使用部品の材料変更のお知らせ

さて、このたびソレノイド式ロックアウトリレーB-MR形、BH-MR形におきまして、材料変更を致したく存じます。

1. 対象製品 ソレノイド式ロックアウトリレー
B-MR、BH-MR

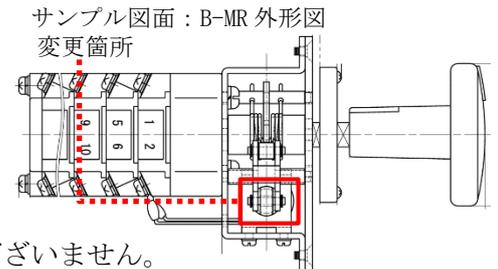
2. 変更内容 使用部品「ソレノイド鉄芯」の材料変更
【変更前】硫黄複合快削鋼 SUM24L（鉛含有）
【変更後】硫黄複合快削鋼 SUM23（鉛フリー）

3. 変更理由 RoHS2 適用除外項目（付属書Ⅲ6（a）鋼材中の鉛）対応のため

※1. 製品本体の仕様（定格・性能）及び品質に変更はございません。

※2. 本変更に伴う製品機能面への影響について、新旧部品の弊社内評価試験（最低動作電圧、動作時間）において問題がないことを確認しております。
